RADIO 22RH781

22RH781 - 22RH881

Information

The above-mentioned receivers have been modified in various respects:

TRA 3870

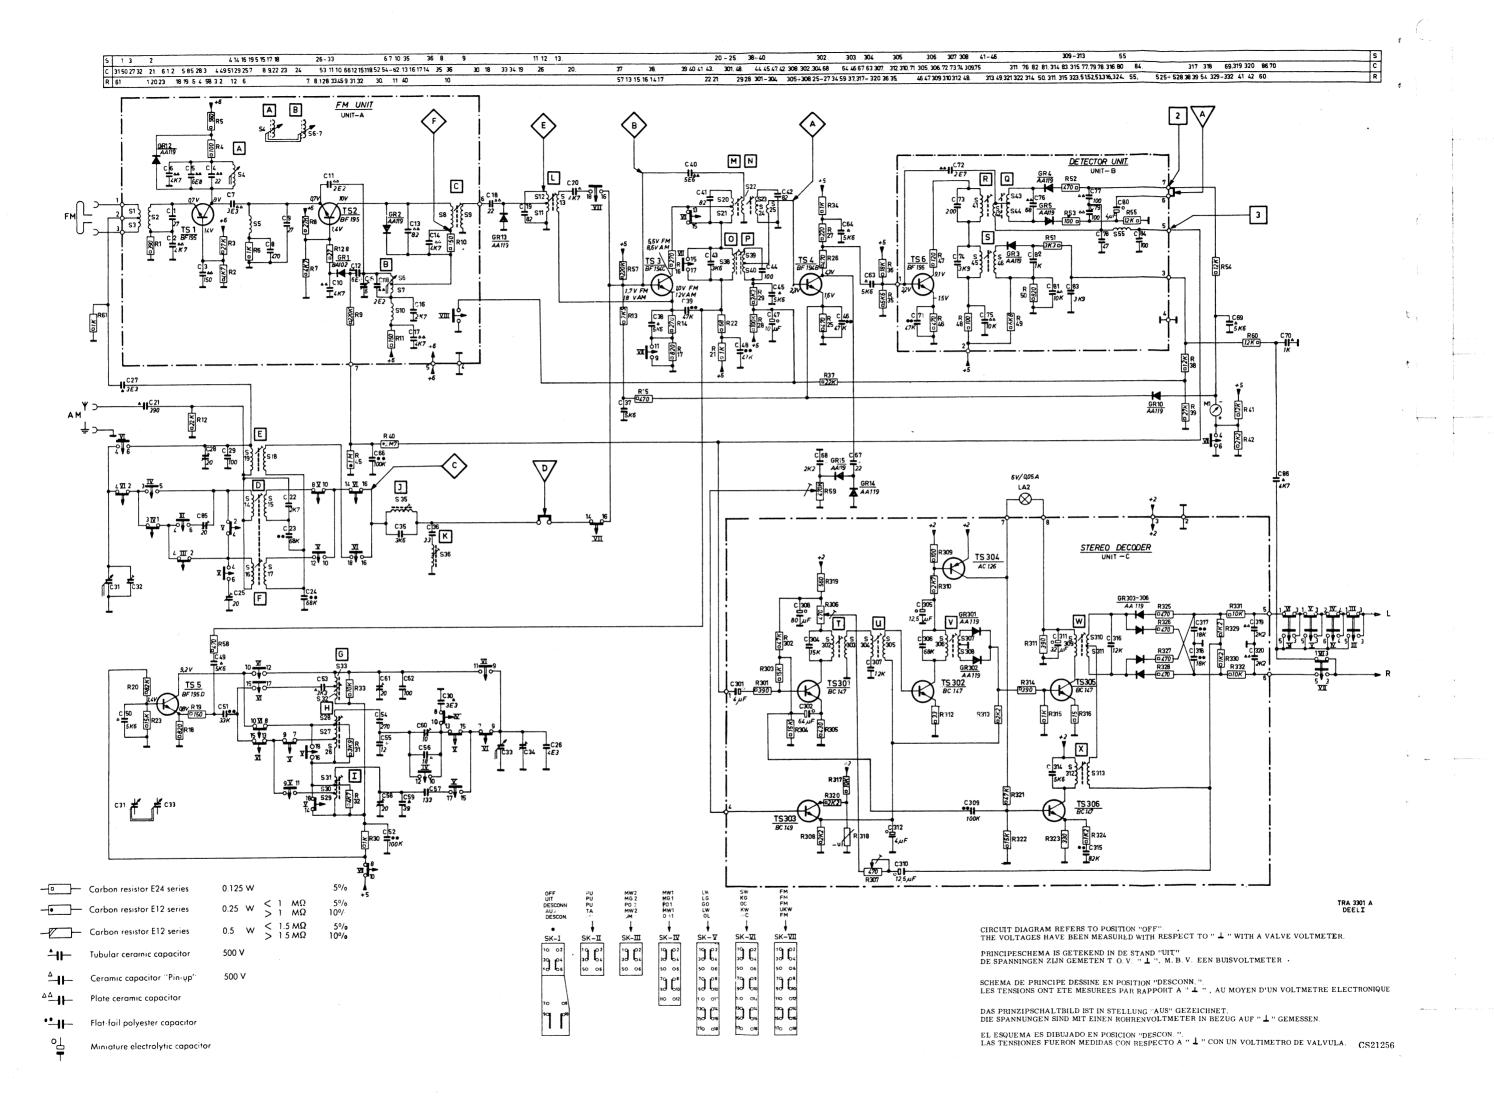
Hierzu ist eine Feder mit Isolierschicht an den Kontakt 1 des Plattenspielerschalters SKII zu löten (siehe Abb.), so dass bei eingedrückter Plattenspielertaste die Feder von der Drucktaste gegen das Chassis gedrückt und der Demodulatorausgang kurzgeschlossen wird.

Feder 4822 492 40007 kann zu diesem Zweck dienen, nachdem man sie gemäss beiliegender Abbildung verbogen und isoliert hat.

Das an Punkt 1 von SKII kommende Federende ist vorher zu verzinnen.

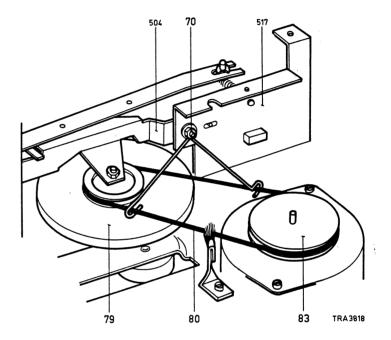
- Replace screw pos. 70 (M2.5x4) fastening bracket 504 to bracket 517 (point F) by a longer one (M2.5x8).
- Mount the wire bracket (see figure) over the sticking-out threaded and by means of a ring and a nut M2.5.

Warning: Because of the backlash in the longitudinal direction of both the motor and the flywheel spindle you should check that in case of normal operation of the recorder chassis the belt does not run against the wire bracket.

OLD PRINT

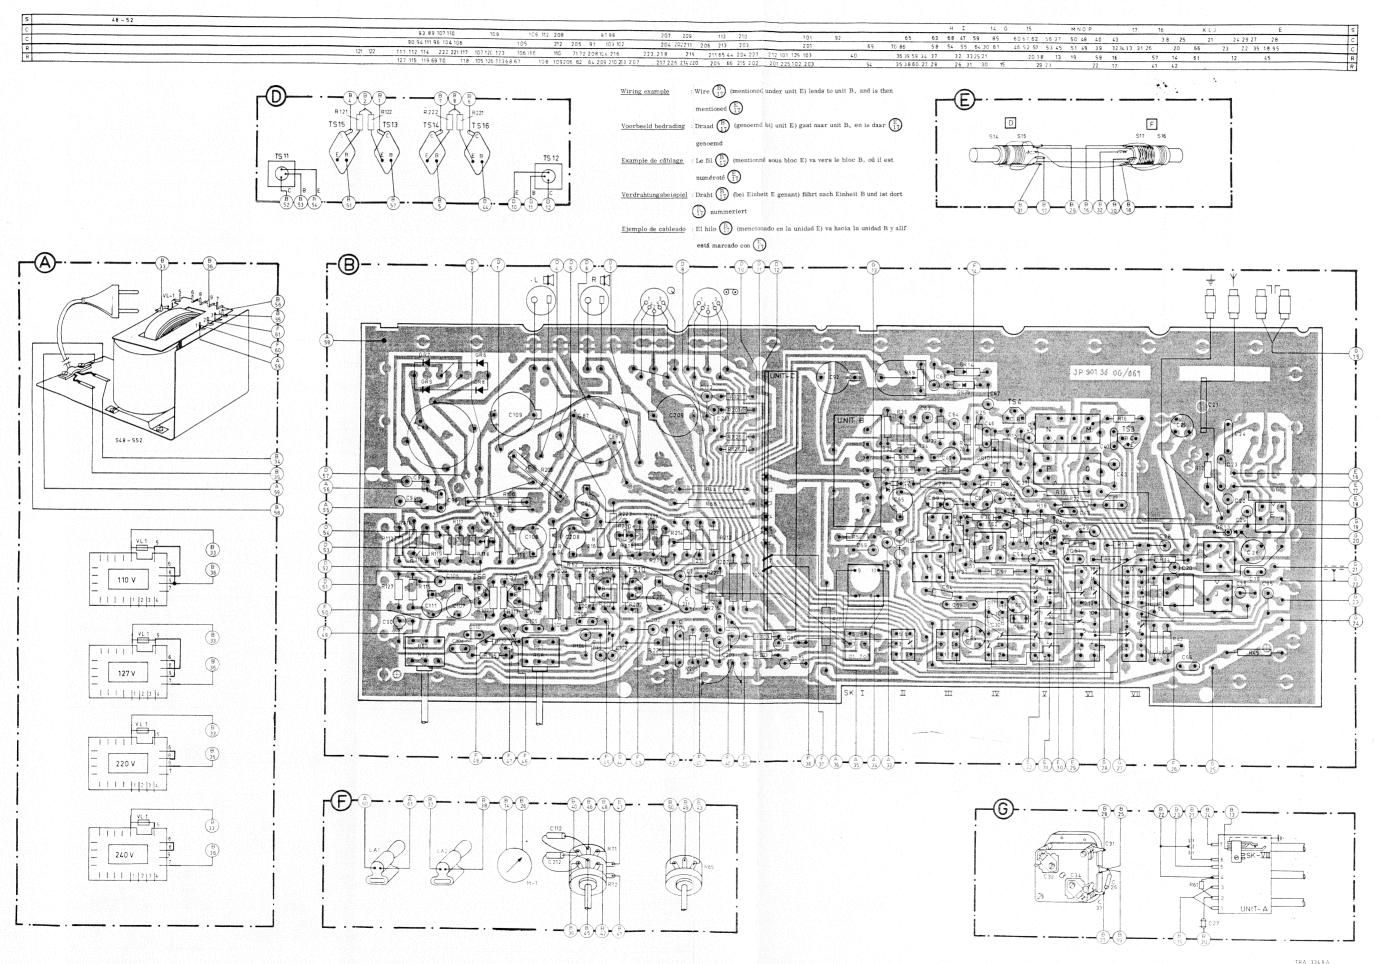
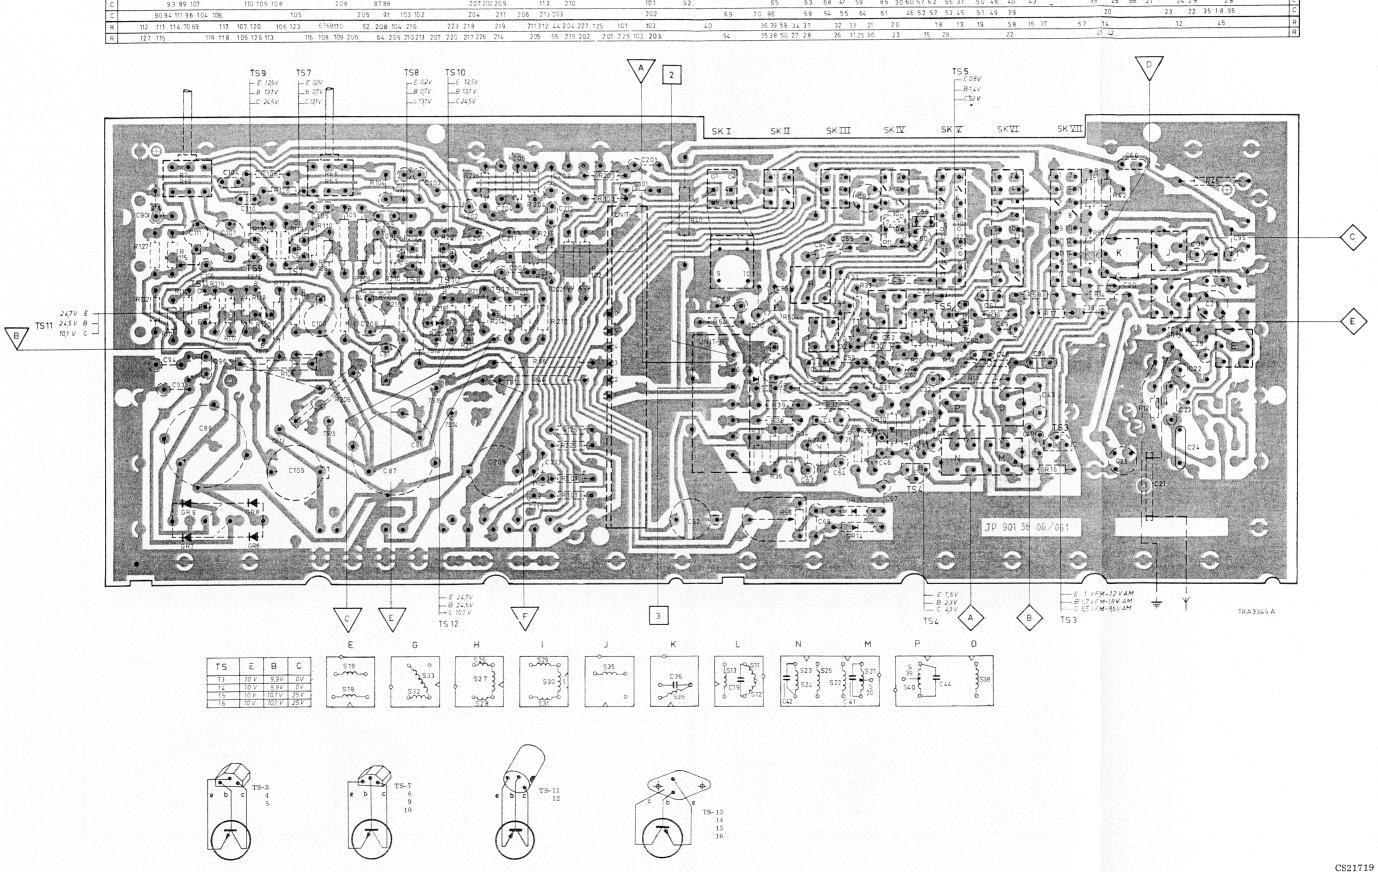
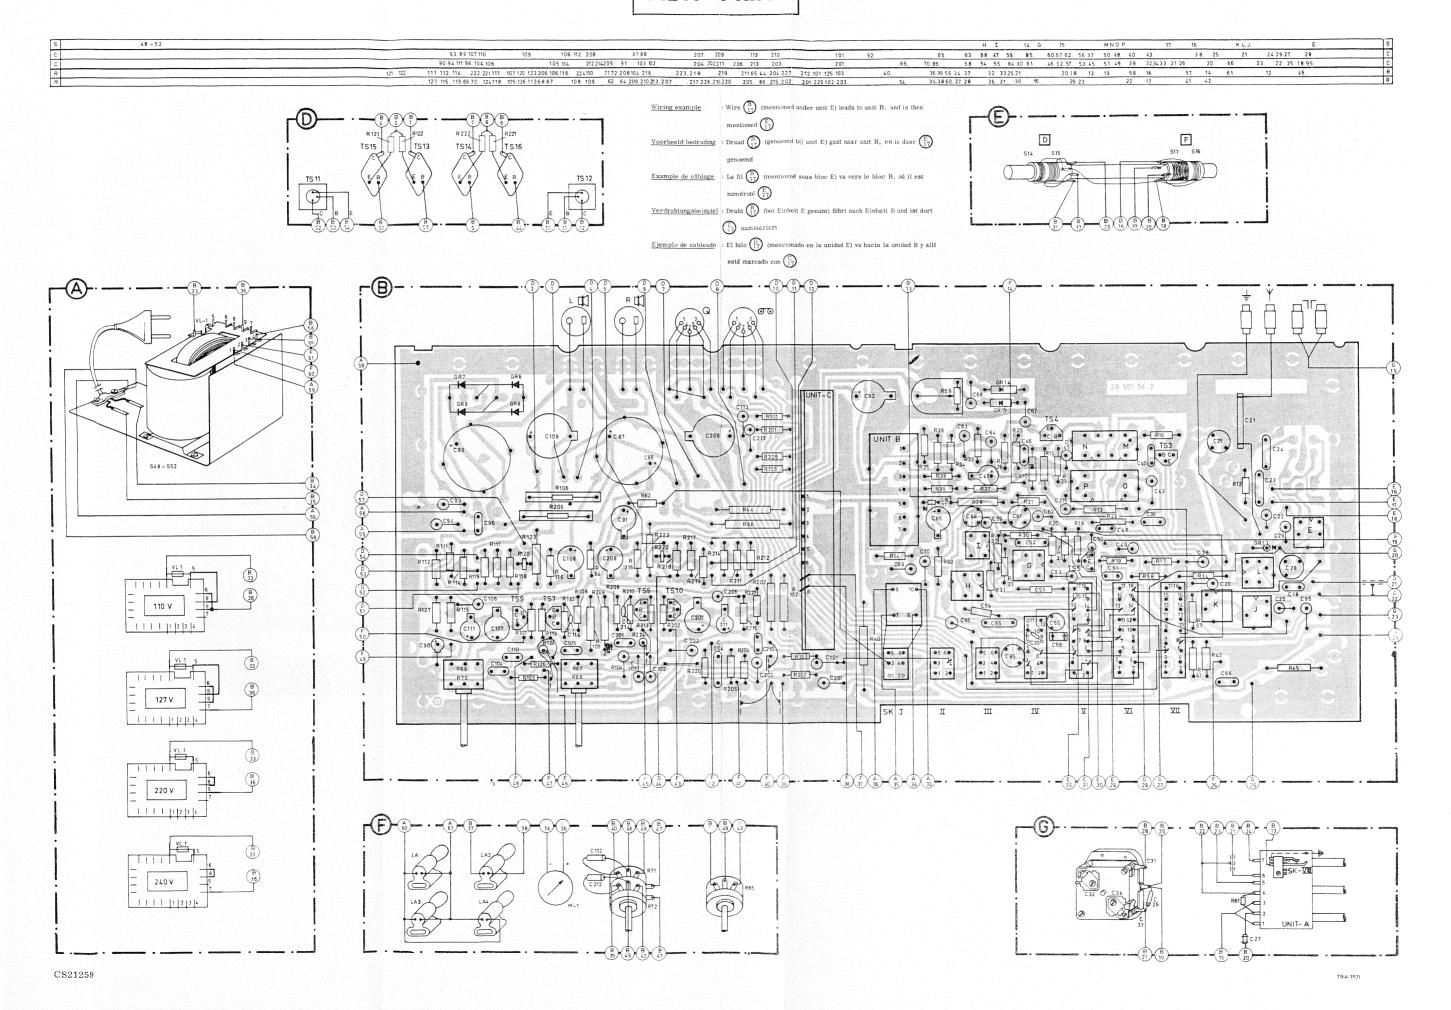
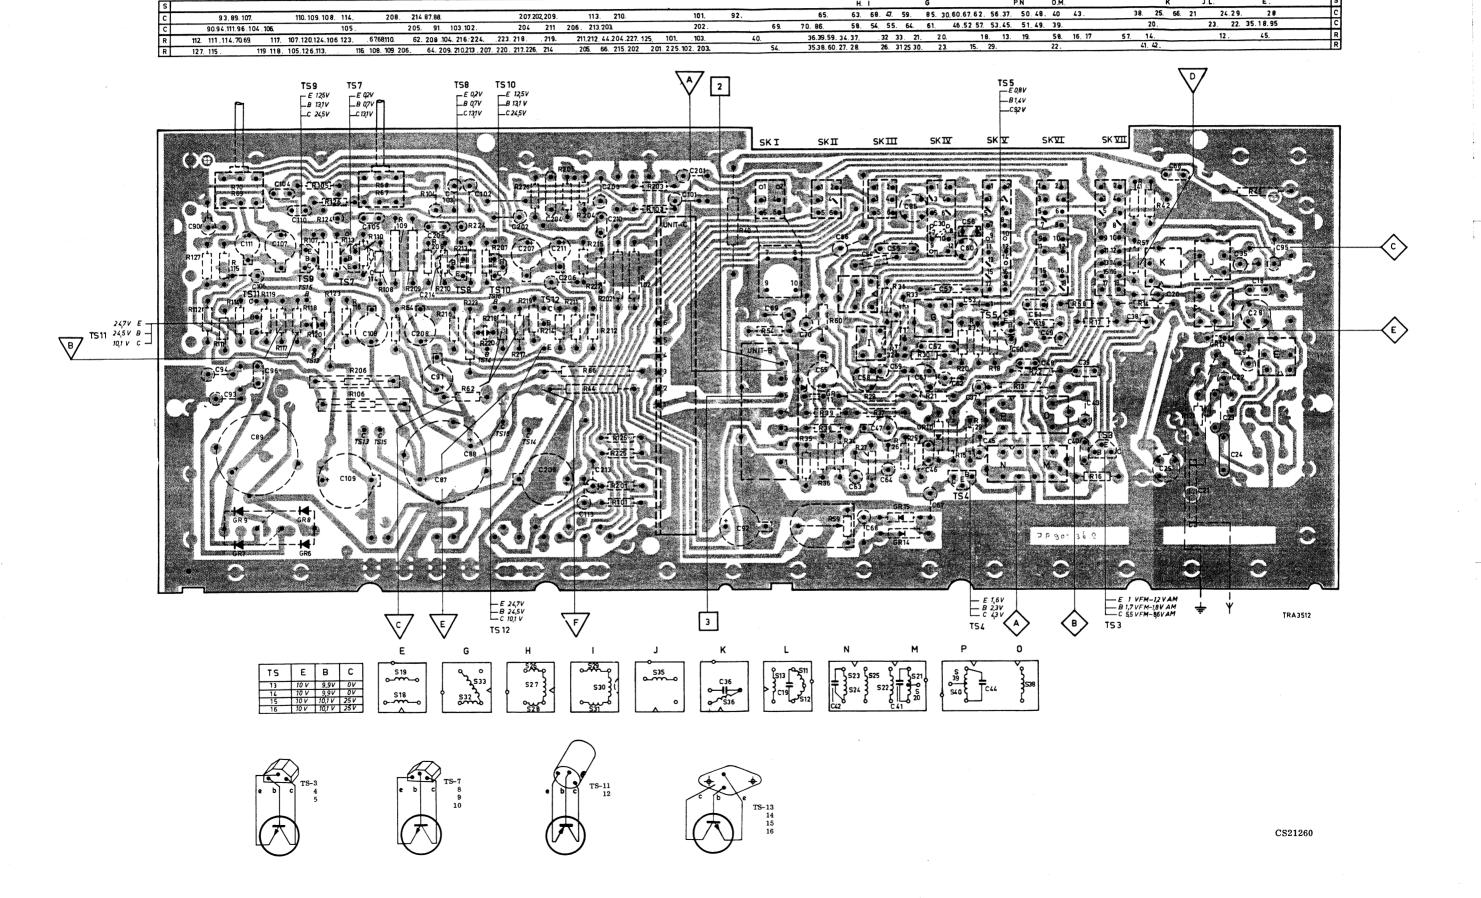
- First, the sets of this type were provided with p.c. board JP 901 36 OG or JP 901 36 OG1 (see TRA 3348A and TRA 3349A). At later stage the sets were equipped with p.c. board JP 901 36.2 (see TRA 3511 + TRA 3512).
- In the last-mentioned sets two resistors (R124/224) and two capacitors (C114/214) may have been added to suppress SW reception (see *)
- Moreover, these sets have scale lightning (LA 3/4, **).

Fig.1

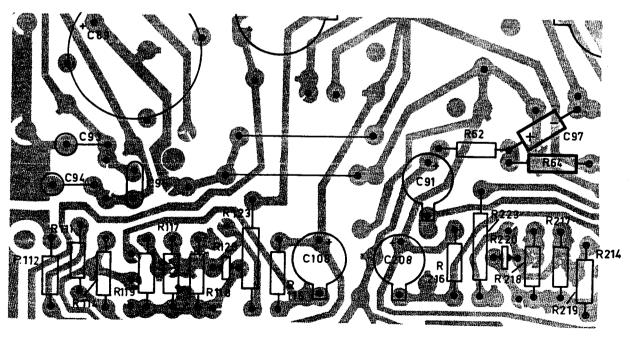
- $\underline{\text{Re:}}$ 1. Breakdown of AD161 owing to too high V_{CE} .
 - 2. Hum when receiver is switched on.
- 1. The following solution has been found:
 - R62 (3K2) has been replaced by a resistor of 22K.
 - R64 (47K) has been replaced by a resistor of 22K and has been fitted elsewhere.
 - C91 (80 μ F) has been replaced by a capacitor of 4, 7 μ F.
 - The switching points 3 and 5 of SK-I are no longer used.
 - C97 (2,2 μF) has been added between R62/64 and chassis.

For the modified circuit and wiring diagram see Figs. 1 and 2.
